Comune di Vernole – Provincia di Lecce

## Osservazioni del Comune di Vernole

Nell'ambito della procedura di verifica di assoggettabilità a VIA riguardo il progetto di realizzazione del microtunnel all'approdo del metanodotto TAP nel Comune di Melendugno, presentata dalla società Trans Adriatic Pipeline (TAP) in ottemperanza alla prescrizione A.5 del DM 223 del 11.09.2014, lo stesso proponente, in data 07.08.2017, ha presentato documentazione integrativa volontaria. Questo ha comportato la riapertura dei termini per presentare nuove osservazioni del pubblico.

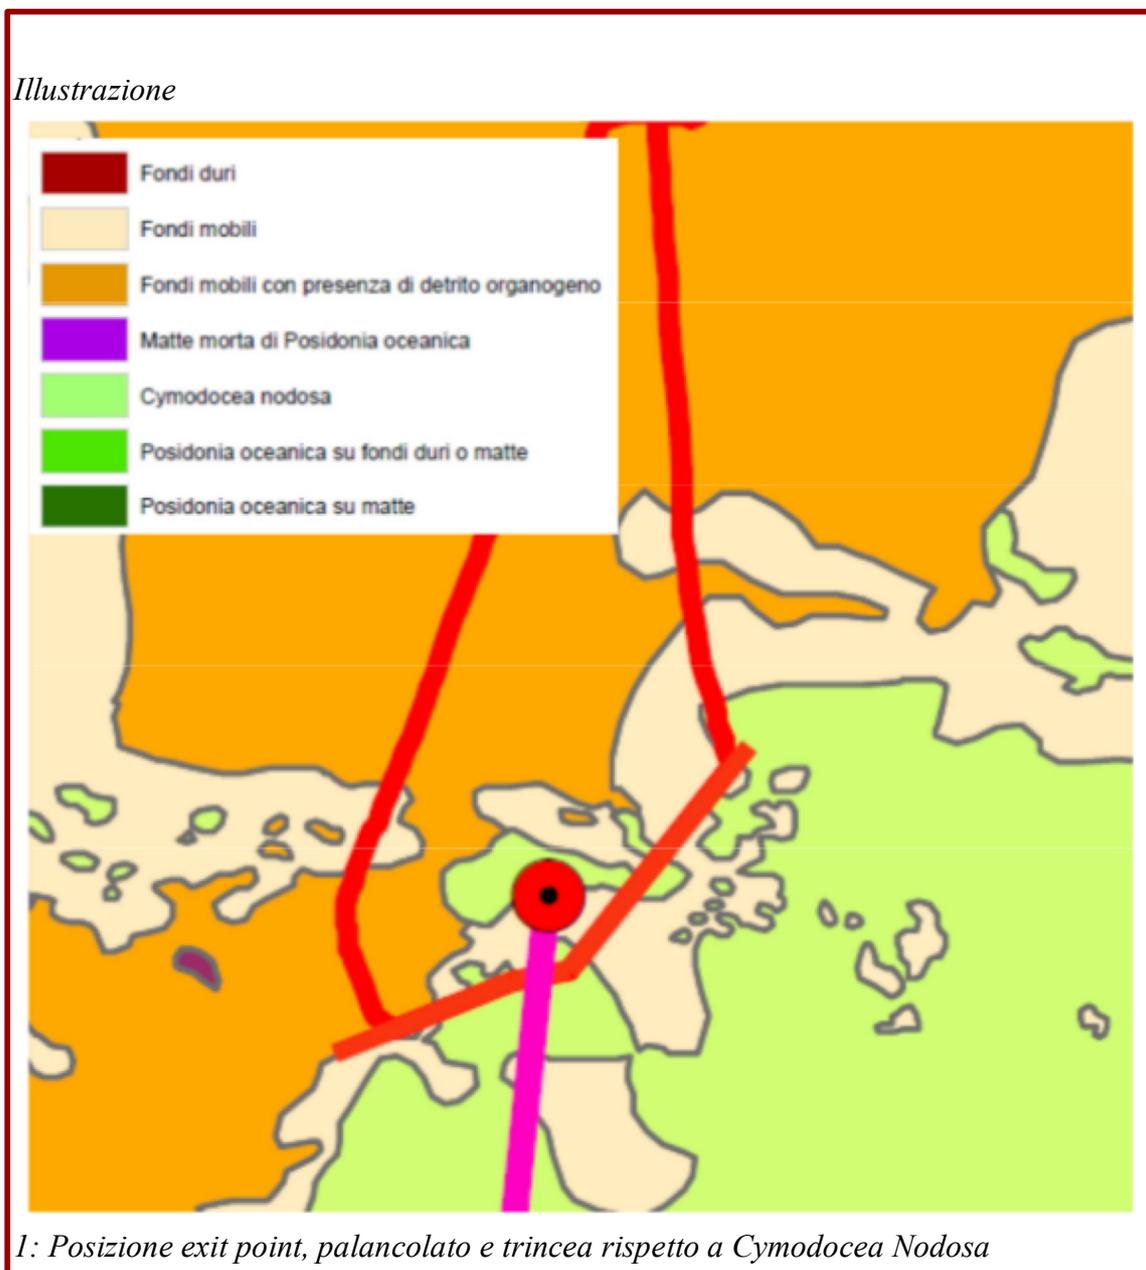
Questa soluzione però non risolve affatto il problema, in quanto il nuovo exit point ricade ancora all'interno di una prateria di tali piante, determinando un'interferenza con la *Cymodocea* quantificabile in 180 – 200 m<sup>2</sup>, come ammesso da TAP stessa (pag. 18). Anzi, come si vede a pag.

376 (illustrazione 1), tale palancolato sembra risultare del tutto inutile, essendo l'exit point ancora all'interno della prateria di *Cymodocea*.

Illustrazione 2: Mappatura precedente con exit point fuori da *Cymodocea Nodosa*

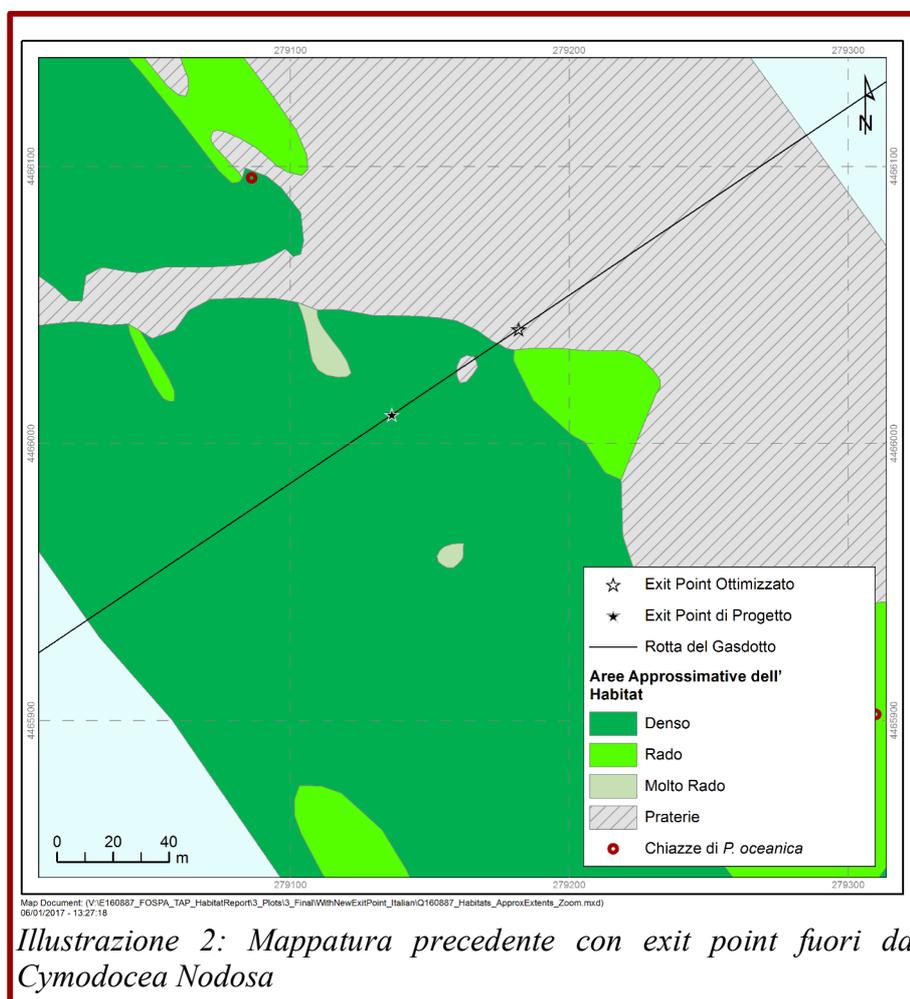
Situazione ben diversa da quanto presentato nel documento appena antecedente (illustrazione 2), in cui l'exit point risultava fuori dalle aree occupate da *Cymodocea*. In ogni caso anche questa soluzione, essendo a distanza inferiore ai 50 m da tali piante, risultava essere comunque ancora in violazione della prescrizione A.6b, che recita testualmente: "l'exit point del micro tunnel dovrà

essere ubicato ad una distanza non inferiore a 50 m dalle ultime piante di *Cymodocea nodosa*”.

Illustrazione 3: Presenza di Posidonia nei pressi dell'exit point (macchie bianche)

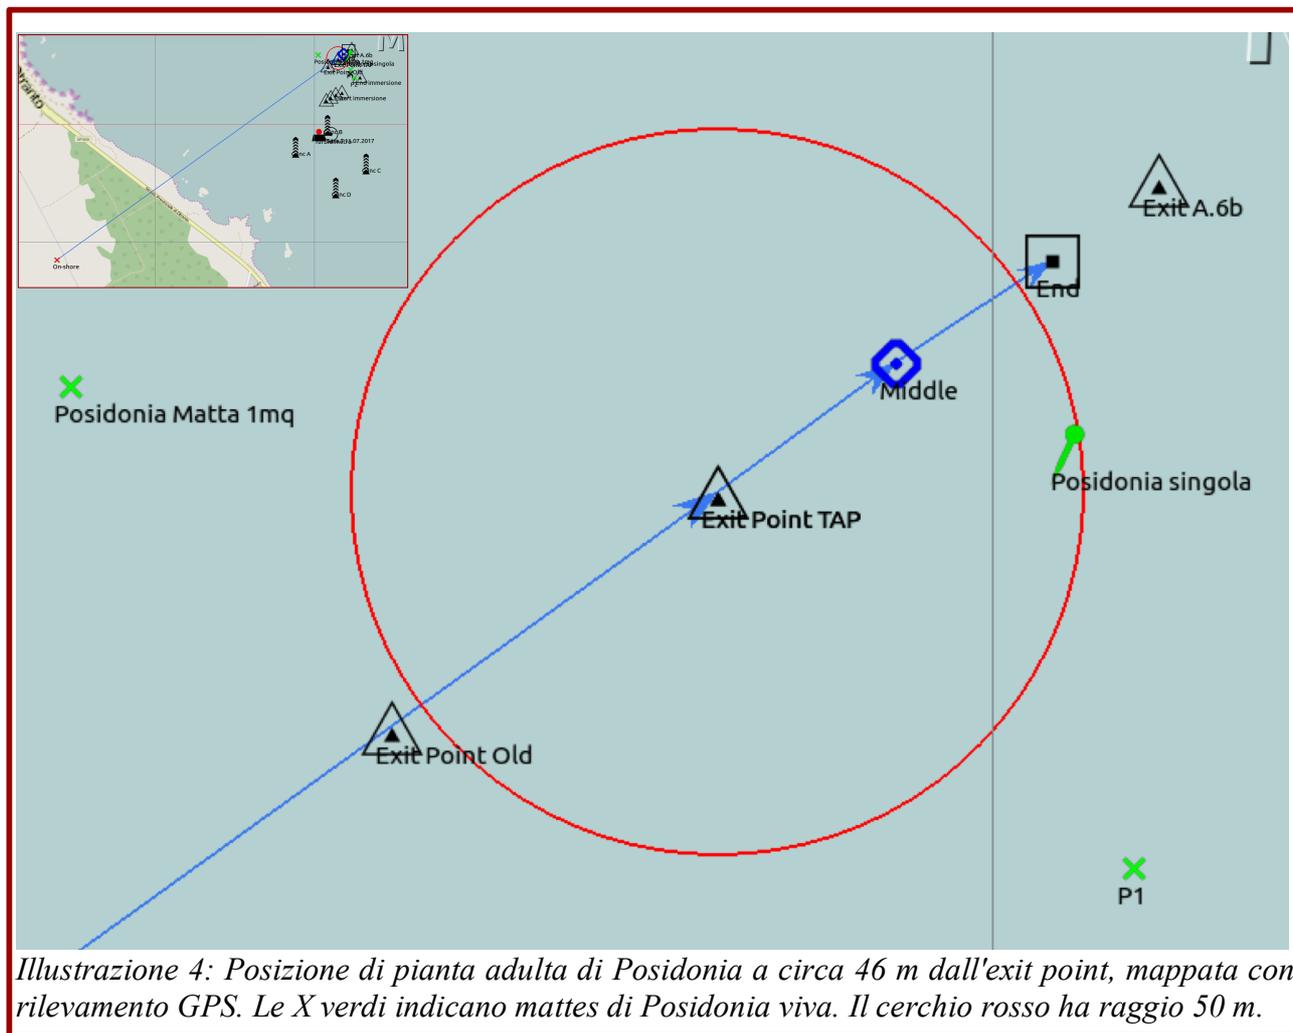
Per quanto riguarda la presenza di *Posidonia Oceanica*, a pag. 26 del documento “Fanerogame Marine Monitoraggio 2017” (RSK environment 2017), come riportato nell'illustrazione 3, si nota la presenza di tali piante altamente protette a distanze inferiori a 100 m dall'area dei lavori.
